FREIRAUM OTTENSEN

Sitzung des Verkehrsausschusses

Ergebnisse des Workshops zu den Planungsvarianten Ottenser Kreuz vom 18.02.2023

06. März 2023 | Bezirksamt Altona

VARIANTE 1

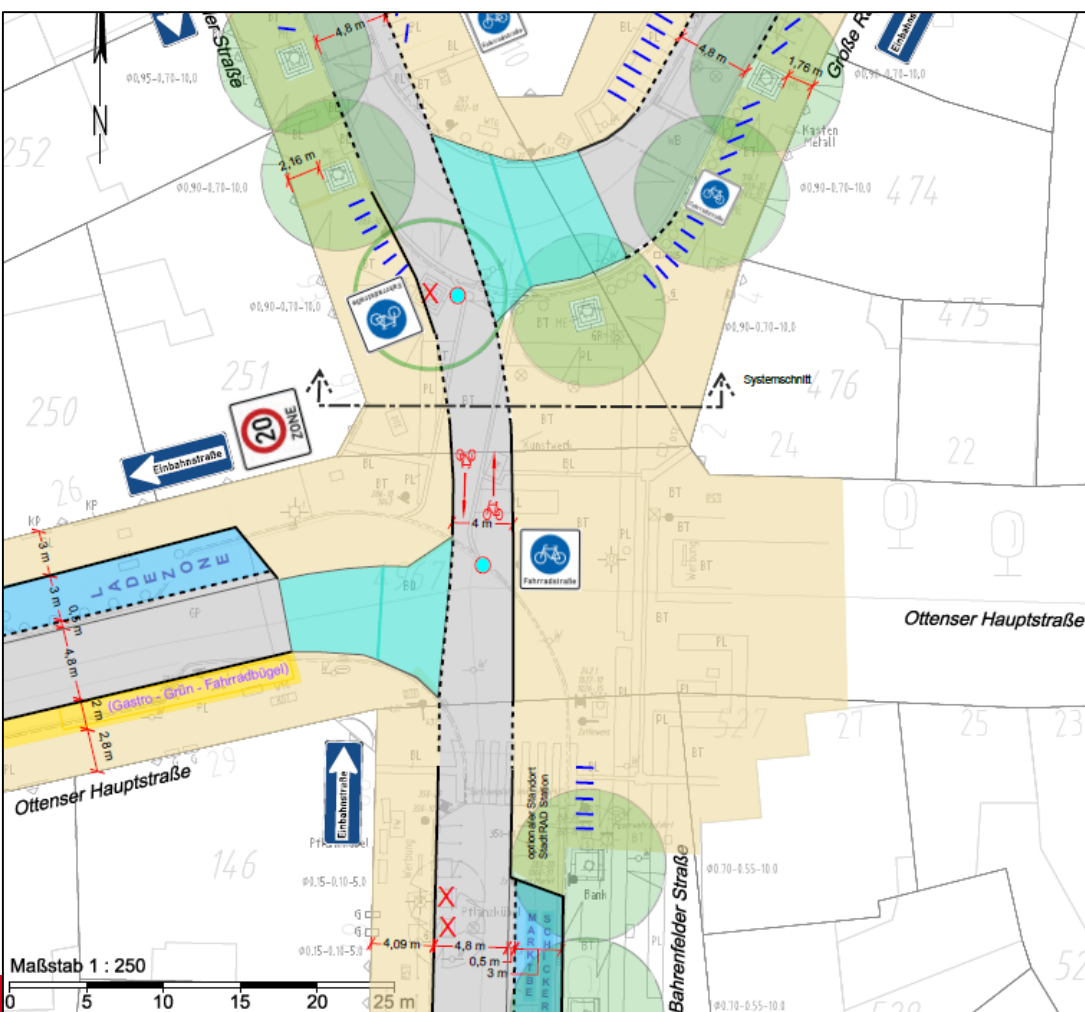
- Klare Regelung für die Begegnung zwischen Fuß- und Radverkehr gewünscht.
- Klare Regelung für den Übergang des Radverkehrs auf die Mischverkehrsflächen gewünscht.
- Tempo des Radverkehrs reduzieren.
- Aufenthaltsqualität fördern (bspw. durch Stadtmöblierung) – negative Effekte wie „Cornern“ und Lärmbelastung unterbinden

VARIANTE 2 „Fahrradstraße“

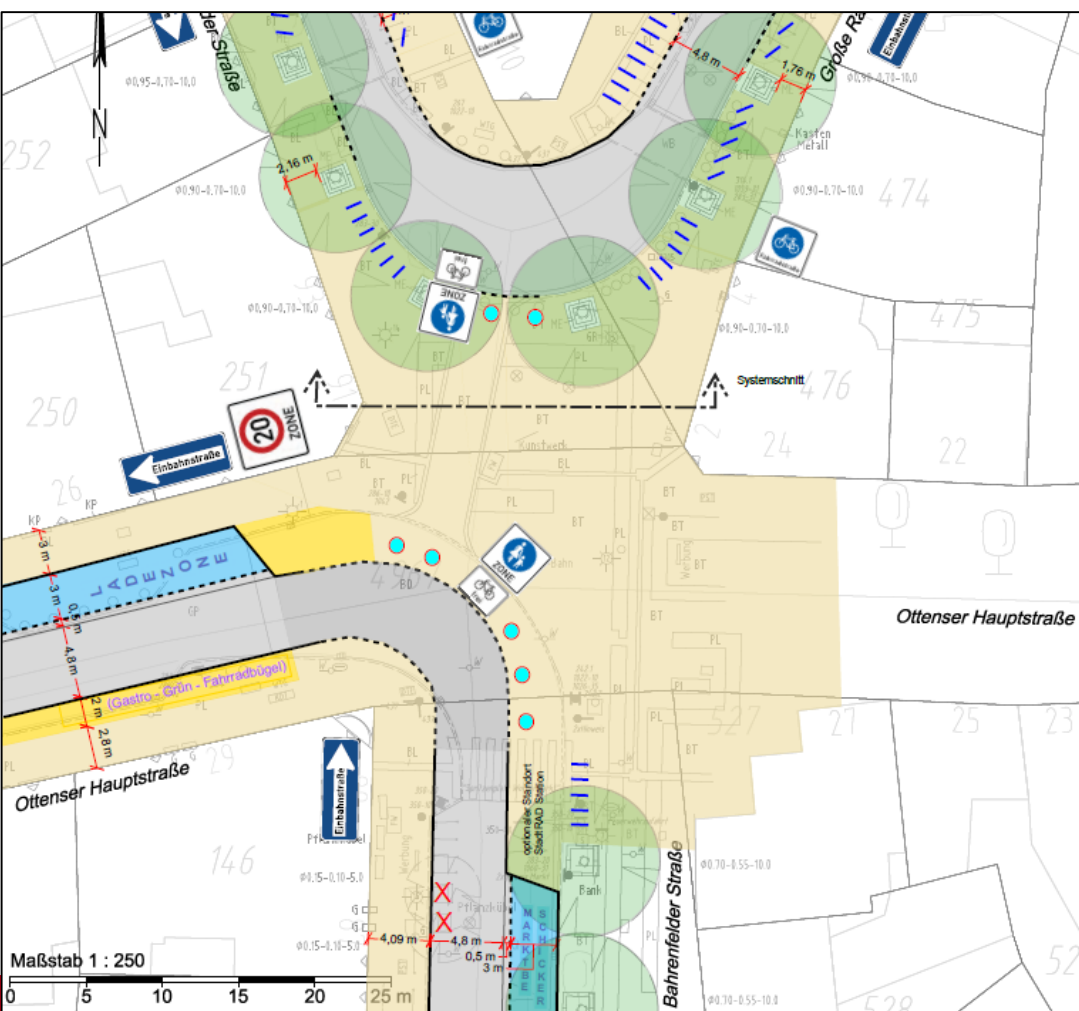
- Bevorrechtigung des Radverkehrs kritisch gesehen.
- Klare Trennung der Verkehrsarten erwünscht.
- Tempo des Radverkehrs reduzieren.
- Querungsmöglichkeiten mit Vorrang für den Fußverkehr vorsehen.
- Durchgehende Fahrradstraße als zu starke Trennung für den erhaltenswerten Platzcharakter.
- Zu prüfen: Ausrichtung der Fahrradstraße Richtung Große Rainstraße als Verbindung zum Lessingtunnel sinnvoller?
